Der Einsturz des Theaterdekormagazins in Bern am 23. August 1905.

„Gutachten über die Ursachen des Einsturzes des Theaterdekormagazins in Bern am 23. August 1905.“

Abb. 3. Gesamtansicht des eingestürzten Gebäudeteiles.

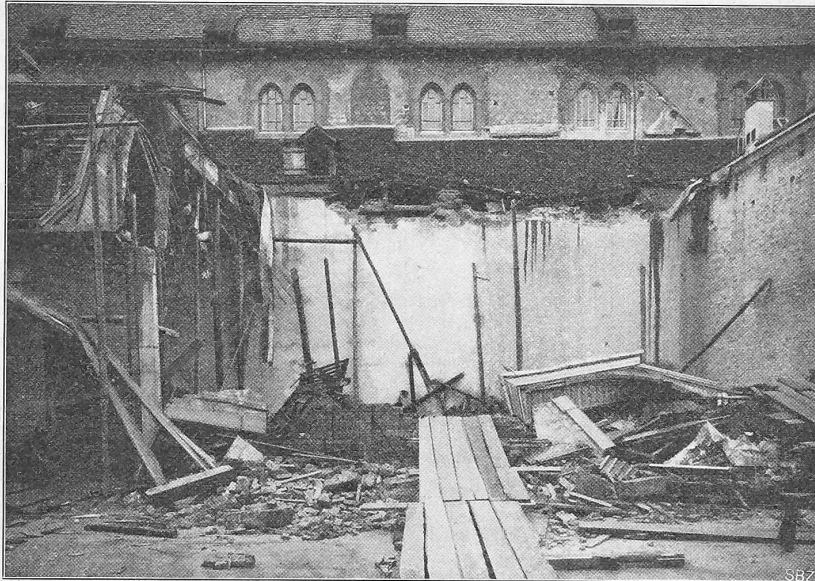
«Werden die Hauptträger des Daches über dem Kulissenraum von Osten nach Westen und ihrem Alter entsprechend mit I bis IV bezeichnet, so war Träger I mit dem östlich anliegenden zum Teil ganz frisch betonierten und noch eingeschalteten Deckenfeld stehen geblieben (Abb. 3 u. 5). Träger II, III und IV lagen alle bedeutend gekrümmt, und zwar konvex

gegen Osten und gebrochen auf dem Boden. Dass die Decke zuerst nordwärts verschoben und sodann beim Stürzen nach Osten gezogen wurde, war offenbar und ist aus den Abbildungen ersichtlich. Abbildung 4 zeigt auch, wie fast alle Eisenstangen und Dachteile von der westlichen Feuermauer weggerissen wurden, ohne dieselbe, und auch nicht die Mauer der französischen Kirche, beim Stürzen sonst zu beschädigen (Abb. 3).»

Abb. 8. Ausführungsplan vom 26. April 1905 für die Dachkonstruktion in armiertem Beton. — Massstab 1:50. — (Die Schnitte A-B und C-D in 1:500 sind den Plänen der Bauleitung entnommen.)

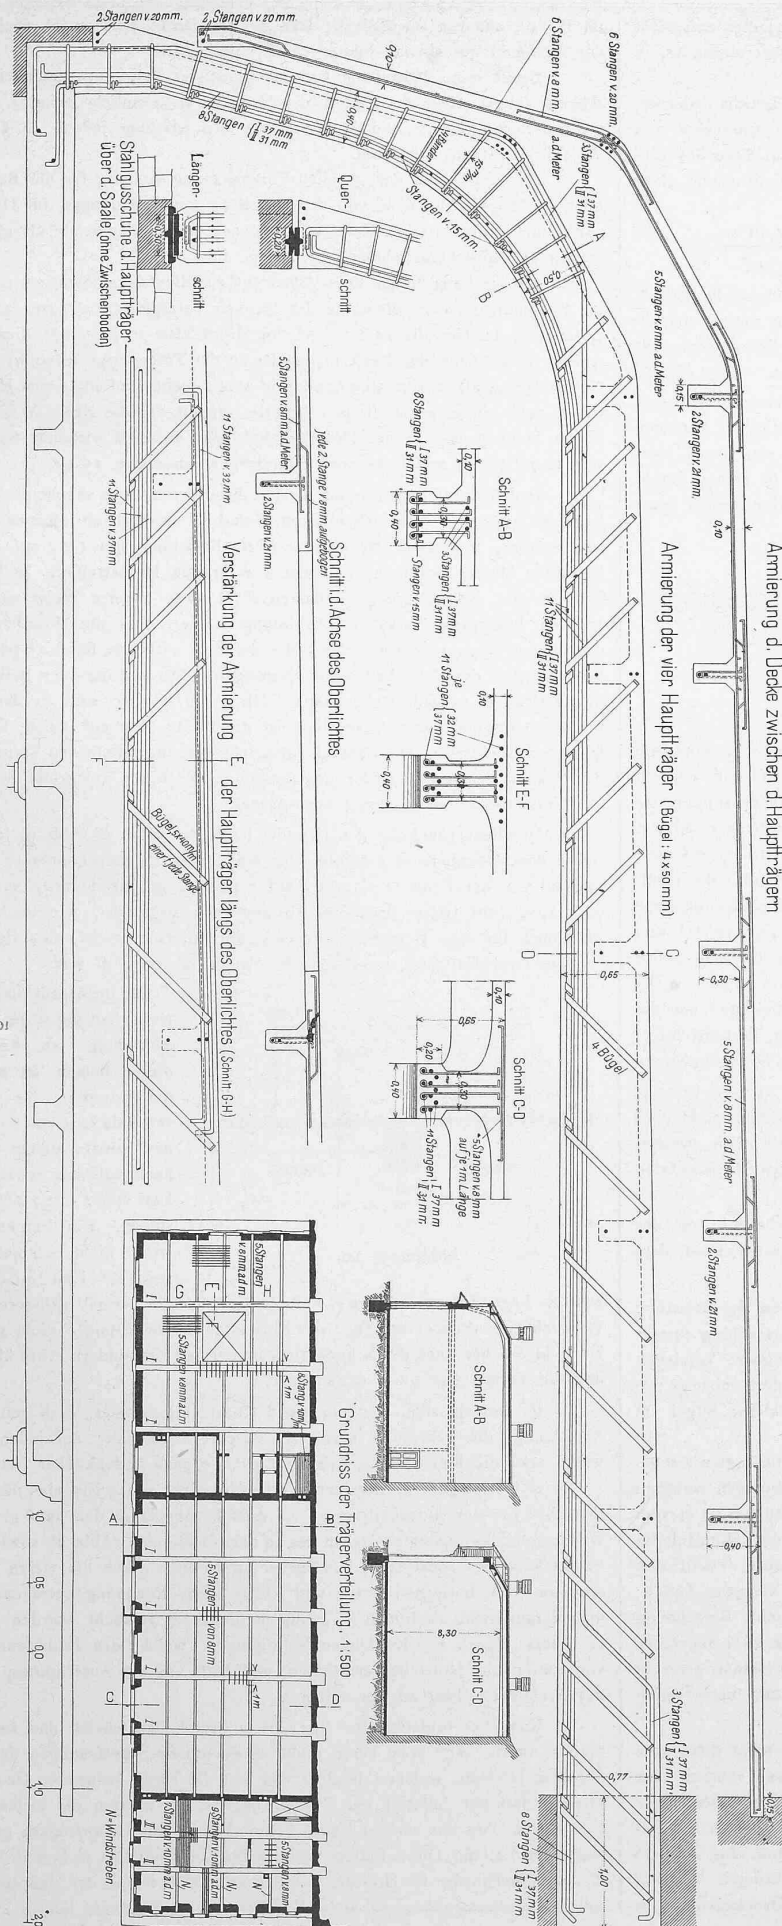
Die in der Platte herrschenden Druckspannungen von der Belastung und vom Eigengewichte herrührend, konnten aber nur geradlinig fortgepflanzt werden; die Abbiegung der Platte hätte also besondere Vorsichtsmassregeln gegen ein Aufwärtssprengen der Platte erfordert, ebenso wie die gekrümmten Runden der Armierung selbst durch kleine Bügel im Beton verankert waren (siehe Abbildung 8).

d) Endlich, offenbar nicht ahnend, dass seinen Hauptträgern manche Fehler anhafteten, und noch weniger, dass die Ausschalung ohne Vorsicht stattfinden sollte, zeichnete Herr Ingenieur Lossier in den Ausführungsplan (Abb. 8) statt der in einem Schreiben an Herrn Kontrollingenieur Bolliger mit eigener Hand skizzierten und von letzterem angenommenen *Rollenlager* (siehe Abb. 11) angeblich *Gleitlager* ein. Er erklärt, immer nur an *Gleitlager* gedacht zu haben, und tatsächlich erwähnte der Text seines Schreibens nur «*appareils de glissement*»; ebenso trägt seine nicht vorgelegte statische Berechnung vom 20. April 1905 neben der Andeutung eines Rollenlagers die detaillierte Berechnung und ausführliche Skizze von dem, was Herr Lossier unrichtig *Gleitlager* nennt und eher Kipplager heissen sollte (siehe Abb. 12). Herr Ingenieur Lossier irrte sich sicher in der Annahme, dass die von ihm zu ungefähr 20 t berechnete Last eines derartigen Lagers, ohne bedeutende wagrechte Angriffe auf die Fassadenmauer, oben auf derselben gleiten könnte; die Reibungskraft eines Druckes von 20 t beim Gleiten ungeschmierter Stahlteile aufeinander beträgt erfahrungsgemäss im allergünstigsten Falle 3 bis 4 t, im vorliegenden Falle, wo die Platten ganz verrostet waren, wohl das Doppelte. Im übrigen war überhaupt nicht daran zu denken, auch nur 3 t Schub dem Scheitel der frischen Fassaden zuzumuten. Deshalb hatte sich auch Herr Kontrollingenieur Bolliger nur unter der ausdrücklichen Voraussetzung von *Rollenauflagern* mit der Unterlassung einer von ihm empfohlenen Massregel, nämlich der Führung der Träger in armiertem Beton bis zum Boden, einverstanden erklärt.

a) Ohne Zustimmung des Projektverfassers, Herrn Ingenieur Lossier, haben die Herren *Anselmier & Cie.* die von ihm vorgesehenen Abrundungen zwischen den Seiten oder Wangen der Hauptträger und der Unterfläche des Hourdis (siehe die Querschnitte C-D und E-F in Abbildung 8) nicht ausgeführt, und zwar um sich die Arbeit zu vereinfachen.

Dadurch wurde der auf Druck arbeitende Trägereil geschwächt und der sonst schon gefährdete Zusammenhang von Träger und Hourdi vermindert. Die Zeichnung enthielt allerdings keine bestimmten Abmessungen für diese Abrundungen.

Der Ausführungsplan liess in dieser Beziehung offenbar an Vollständigkeit und an Klarheit zu wünschen übrig; er mangelte nicht nur an erläuternden Notizen, sondern auch an Massen; ein ausführliches Begleitschreiben oder mündliche Erklärungen und Weisungen wären für diese erste wichtige Arbeit neuer Konzessionäre am Platze gewesen. Andererseits war es Pflicht der letzteren, sich über zweifelhafte Punkte zu erkundigen, denn es ist anzunehmen, dass diese für sie neuen, kostspieligen Gusstahlplatten ihre Aufmerksamkeit geweckt hatten.

Abb. 7. Grundriss des eingestürzten Teiles.

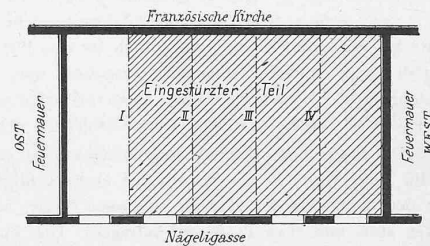
Einige der am Tage nach dem Einsturz, d. h. am 24. August 1905, gemachten photographischen Aufnahmen sind in den Abbildungen 3, 4 und 5 wiedergegeben. Aus denselben ist mit Bezugnahme auf Abbildung 7 (S. 117) folgendes zu erschen:
